KERÜLETI ÉPÍTÉSI SZABÁLYZAT – A VOLT ÉMI TÖMBJÉNEK SZABÁLYOZÁSA

ÉSZREVÉTELEK AZ ÉPÍTÉSI SZABÁLYZATTAL KAPCSOLATBAN

Tárgy: XI. KÉSZ-2 Budapest Főváros XI. kerület Újbuda Duna folyam – kerülethatár – Budaörsi út – Ferencváros-Kelenföld vasútvonal által határolt terület Kerületi Építési Szabályzata és Szabályozási Terve

ÉSZREVÉTEL a „Budapest, XI. kerület, Duna folyam — kerület határ — Budaörsi út — Ferencváros-Kelenföld vasútvonal által határolt terület kerületi építési szabályzata”-hoz, a Villányi út 38 sarokház kapcsán

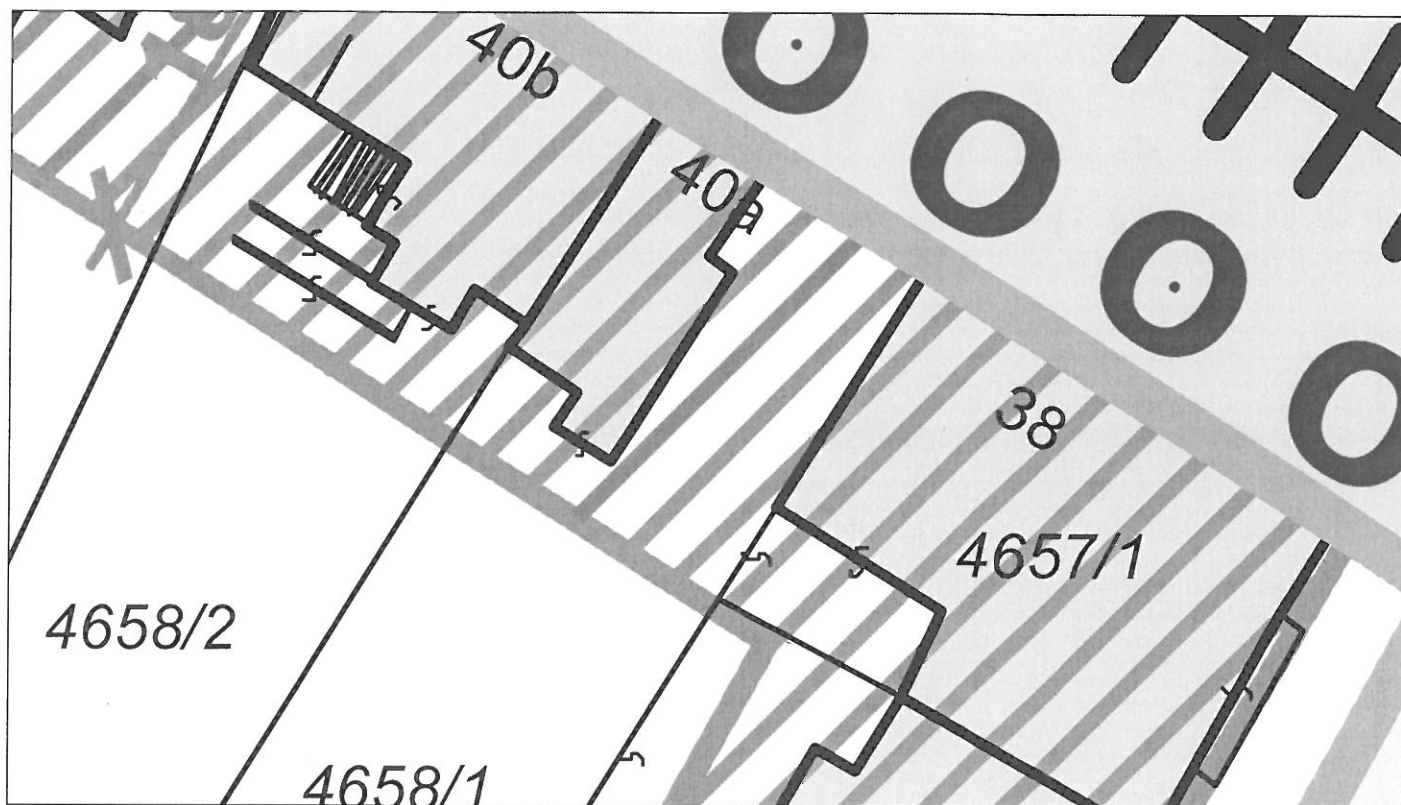
3. kérésünk: „amelybe sehol sem engedik bele a V40a terveihez hasonlóan a földszint magasságában a soklakásos épület teljes klimatizálási és fűtési rendszerének zaját és meleg levegőjét,”

1. kéréssel összhangban kérjük, hogy szabályozás szintjén tiltsák meg a több lakás közösített klímaberendezése kompresszorának és ventilátorának a belső ligetes rész felé nyitott elhelyezését, e részt megóvva a zajtól és melegtől.

Nem elég a hatályos zajkorlátozás, mert hiába van minden egyes készülék a korláton belül, az együttes összegződés elviselhetetlen. Már 1995 nyarán nem lehetett nyári melegben ablakot nyitva szellőztetni Minneapolisban, mert a vélhetően jogszerű klímaberendezések tömkelegének együttes zaja még a szellőzetlenségénél is elviselhetetlenebb volt. Mivel a kialakult jogalkotás gyakorlat nem ismeri az összegződés és így a kollektív korlátozás fogalmát, így csak a teljes tiltásra van lehetőség. Jobb híján ezért kérjük a teljes tiltását annak, hogy nagy épületek fűtését és hűtését a ligetes rész csöndje és hűvössége kárára a *földszinten* oldják meg, miközben még azt is hangoztatják álszent módon, hogy korszerű amit csinálnak (V40a).

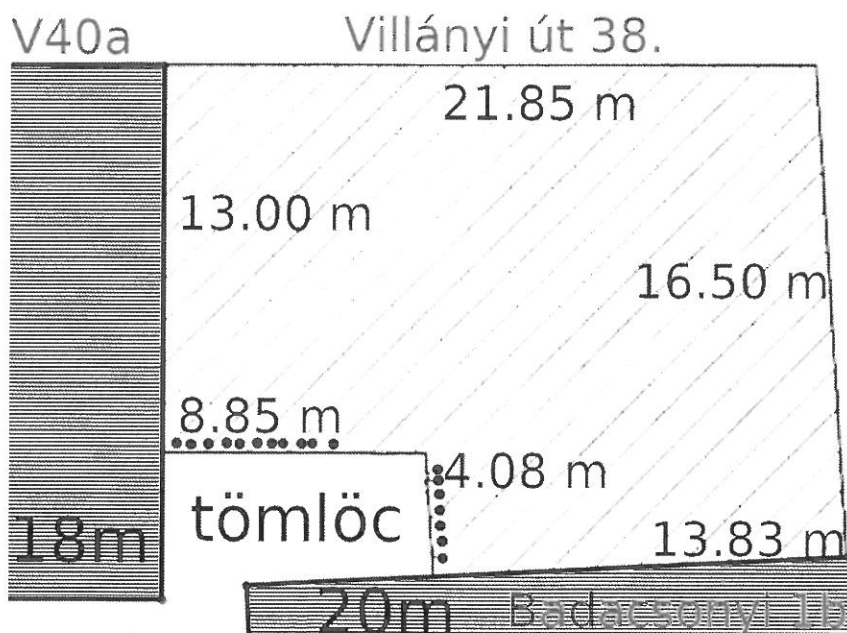
Kérjük, hogy például a Villányi úti oldalon a jelenlegi 13 méter vastag beépítettséghez képest ne adjanak lehetőséget 18 méter vastag beépítésre.

Kérjük, hogy a Badacsonyi utcai oldalon a jelenlegi 13.83 méter vastag beépítettséghez képest ne adjanak lehetőséget 20 méter vastag beépítésre.

Pontozott helyen vannak a V38 legértékesebb, ligetre néző csöndes lakásablakai!

Szabályozási javaslat megengedi, hogy a szomszédok egy 2.68m-es „lőrés”-sel ellátott 36.1 m²-es tömlöcbe zárják a V38 lakások legértékesebb részét. V38 esetén a veszély a javaslat hatálybalépése után azonnal aktiválódhat, mert a V40a már lassan fél évtizede keresi a jogi módját annak, hogy mennél nagyobb építhessen. Ez 12 lakást érint.

456/b kérés: a V38 speciális sarokházi esetére a kertoldali homlokzatokra a **V40a-ra 13 méteres és a Badacsonyi 1b-re 13.38 méteres illeszkedést írjanak elő.** És a többi hasonló sarokházi esetben is hasonlóan döntsének.
